△									
4	夾片(圓扁插)		2	Bsp1-1/2H	t=0.4 t=0.5	Ni-Plated			
3	端子		2	Bsp1-1/2H	t=1.4	Ni-Plated			
2	底座(扁孔)		1	Nylon#66	94V-2				
1	外殼(圓扁孔)		1	Nylon#66	94V-2				
編號		零件名稱		數量	材質	規格	加工處理		備註
設計	L,Chun-Ting	941107	品名	承認圖			無註記公差	第三角法	
製圖	L,Chun-Ting	941107							
描圖	L,Chun-Ting	941107	品號	SPB-1157R1			長度 ±0.2 角度		
校對			圖號	A1157-00B			比例	單位	
核準									
採購規範				喜威達企業股份有限公司				檔案號碼	A1157-00B

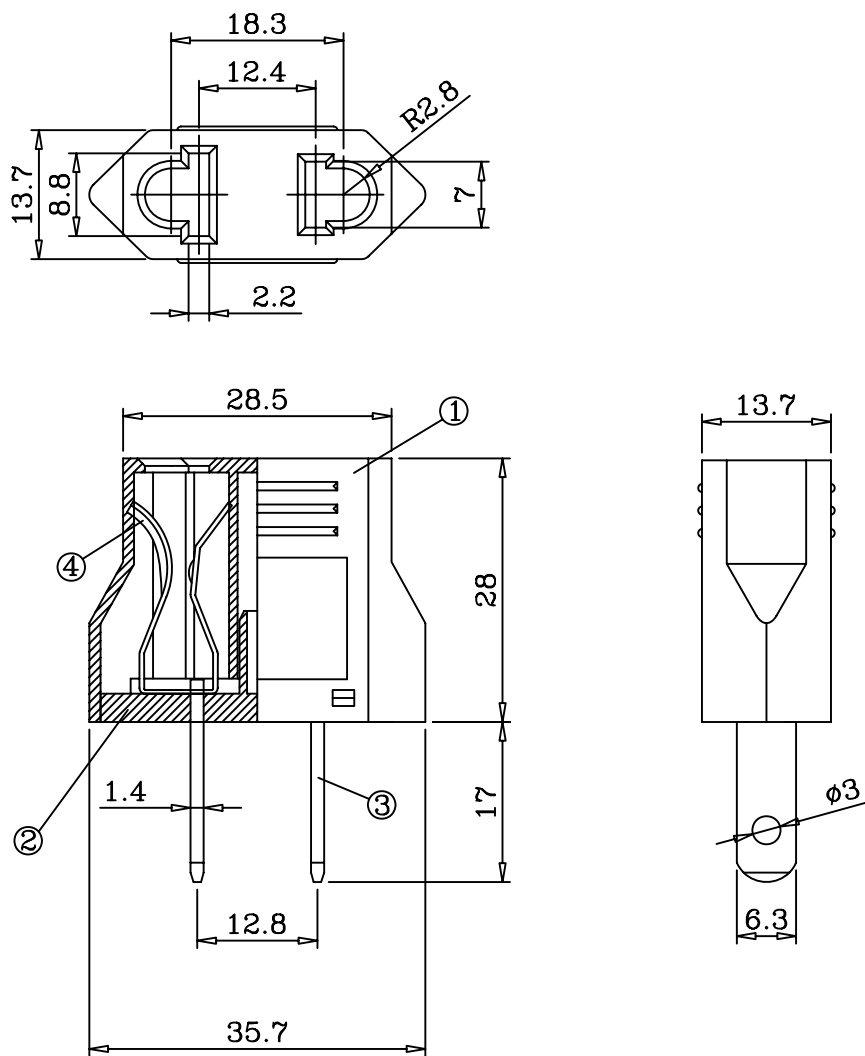
年	月	日	者	正	更	事	記	正	更	△
96	01	22	Ting			因客戶反應插拔力過鬆；修改板厚為0.5mm。				△
